## MELPRO-D シリーズ 裏面 A 端子台 意匠変更のお知らせ

整理番号 系 57-130-B

三菱電機株式会社  
系統変電システム製作所

図 1 : 裏面図

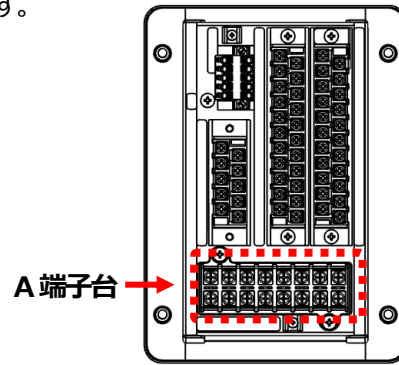
図 1 に示す端子台の意匠を変更いたします。

電気的特性、ネジサイズに変更はありません。

これに伴い奥行き寸法が 208.5 から **211** に変更となります **B**

またネジサイズに変更はありませんがスプリングワッシャ+平ワッシャから  
角座金に変更となります。 **A**

変更前	変更後
裏面 A 端子台	 スプリングワッシャ+ 平ワッシャ	 角座金
製品本体 外形寸法 (mm)	H×W×D = 205×151× <b>208.5</b> <b>A</b>	H×W×D = 205×151× <b>211</b>
